PROJET DE CENTRALE PHOTOVOLTAÏQUE

LE PARC SOLAIRE DES HAUTS ISCLONS PC N°084 074 24 S0013

MÉMOIRE EN RÉPONSE A L'AVIS DE LA MRAE N°001058/A P

DATE DE REPONSE : 10 AVRIL 2025

Continuités écologiques

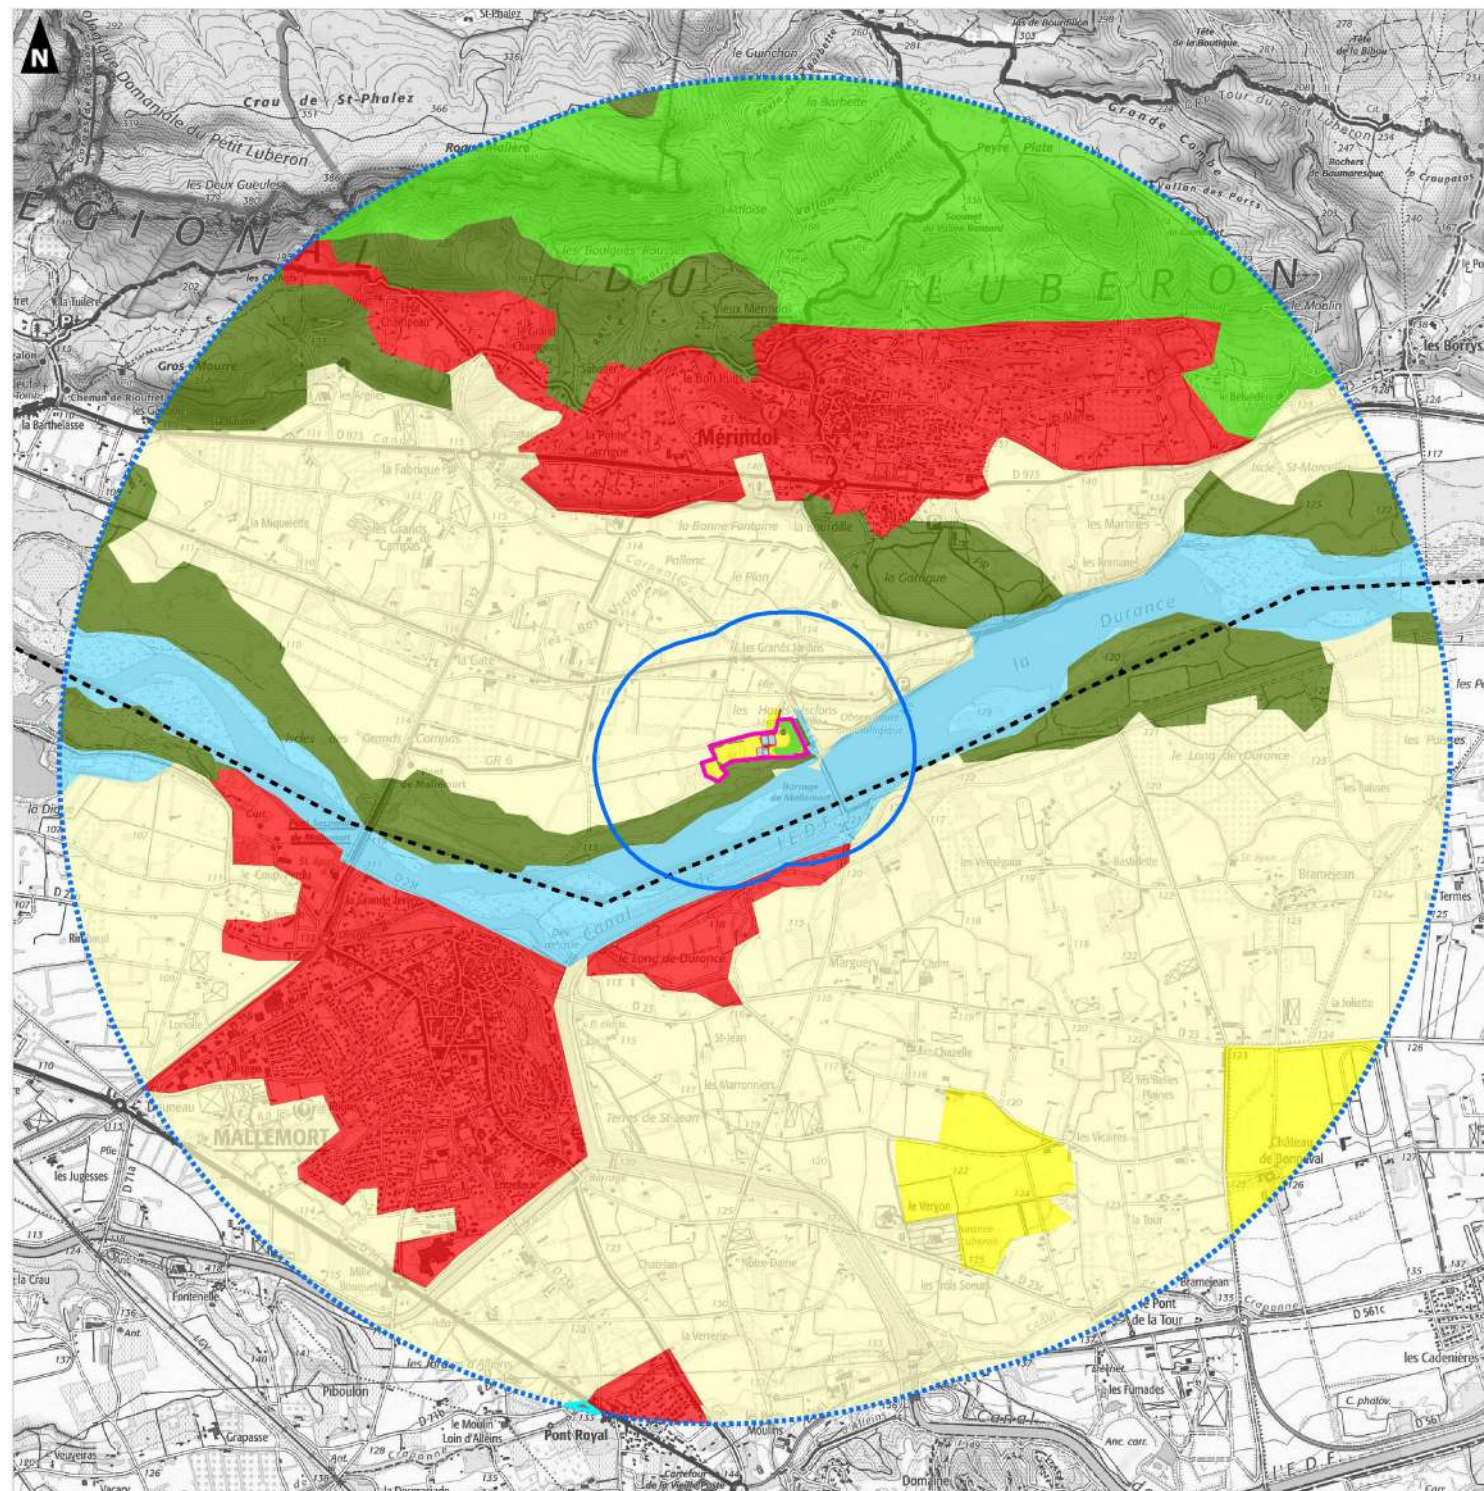
La MRAe recommande de compléter le dossier par une étude des continuités écologiques menée à l'échelle locale et de prévoir les mesures d'évitement, de réduction, voire de compensation adaptées.

Les continuités écologiques locales ont été définies en fonction de l'occupation des sols (CRIGE PACA, 2019) et l'analyse de la vue aérienne à l'aire d'étude rapprochée (3 km). Ce travail a pour but de définir globalement des grandes entités écologiques afin de définir les continuités pouvant avoir un lien avec le secteur d'étude. Cinq grands types de milieux ont été identifiés :

L'aire d'étude rapprochée (3 km) est représentée principalement par des milieux semi-ouverts correspondant à des cultures agricoles et des prairies entrecoupées par des haies et alignements d'arbres. Des continuités de milieux fermés et semi-ouverts naturels sont visibles au nord de l'aire d'étude qui correspondent au massif du Luberon. Enfin, une continuité de milieux aquatiques est identifiée au sud du secteur et correspond à la Durance. Des milieux fermés sont également identifiés longeant la Durance.

Le secteur d'étude est représenté principalement par des milieux ouverts qui sont en continuité écologique avec d'autres milieux semi-ouverts identifiés comme agricoles.

L'enjeu sur les continuités locales est qualifié de faible compte tenu des corridors écologiques disponibles sur le secteur d'étude et du potentiel d'accueil d'espèces.

Figure 8 : Emplacement du champ captant des grands Iscles et de ses périmètres de protection
(source : carto.atlasante.fr)

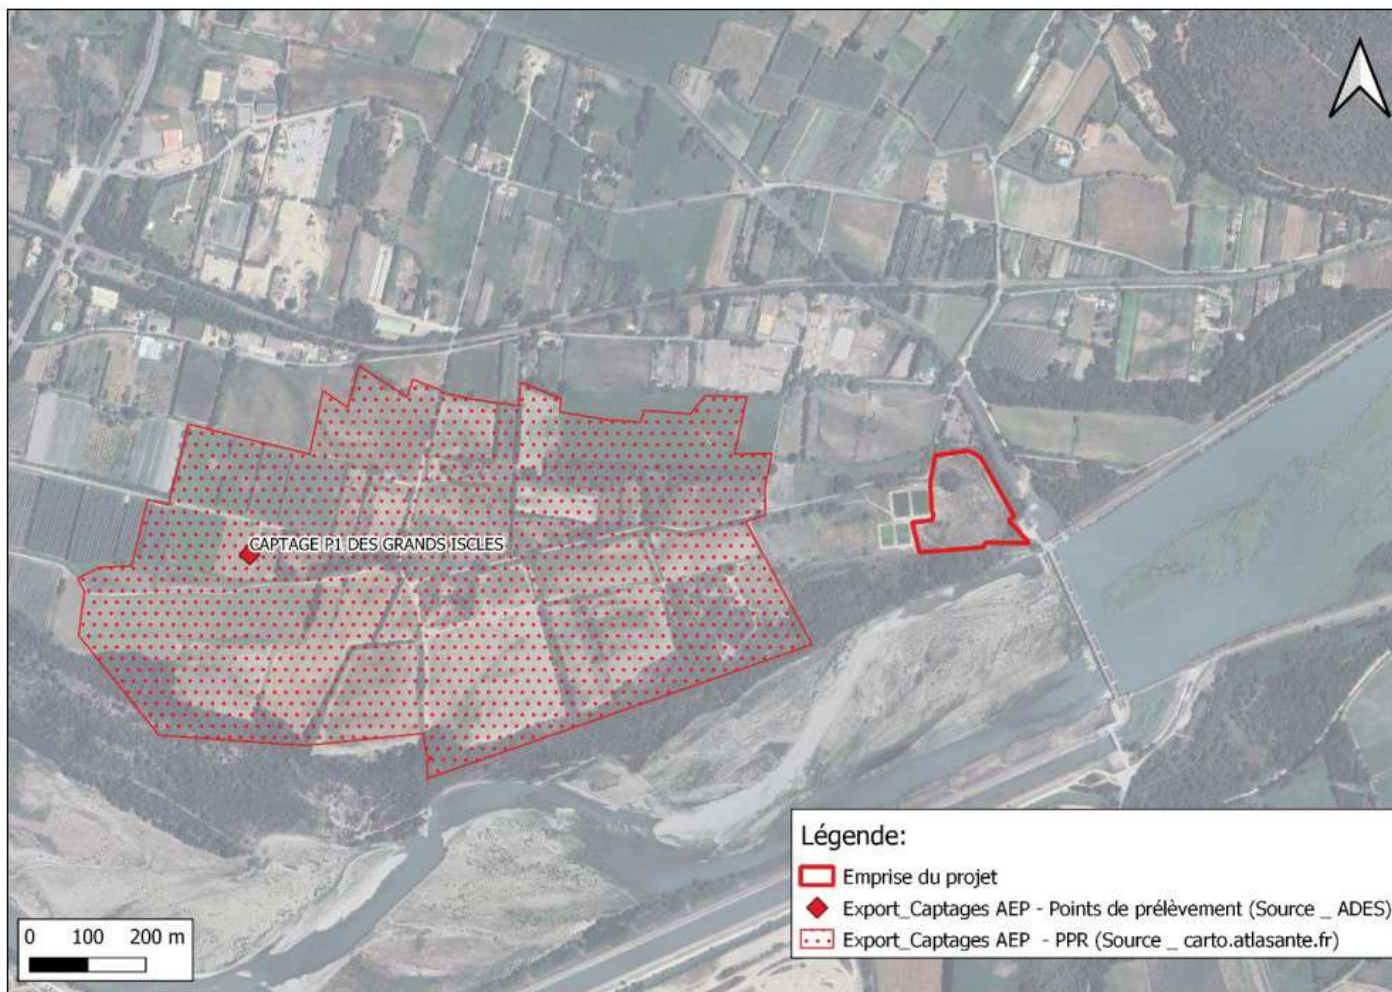
La MRAe recommande de reprendre l'état initial et l'analyse des impacts sur la ressource en eau, y compris potable, et de présenter les impacts et mesures prévues pour ne pas y porter atteinte.

Comme confirmé par le Syndicat Durance Luberon, le site de la nouvelle et de l'ancienne station d'épuration ne se situe ni dans le Périmètre de Protection Immédiat (PPI) ni dans le Périmètre de Protection Rapproché (PPR) du champ captant des « Iscles11 ».

Sur le site en ligne de l'ARS, on aperçoit, bien à l'Est des Périmètres de protection, la zone projet :

La zone projet définitive n'étant pas comprise dans les périmètres de protection du champ captant des Iscles, l'impact sur la ressource en eau potable n'a pas été analysé. L'avis d'un hydrogéologue n'est obligatoire que lorsque le projet se trouve dans le périmètre de protection rapproché d'un captage d'eau potable.
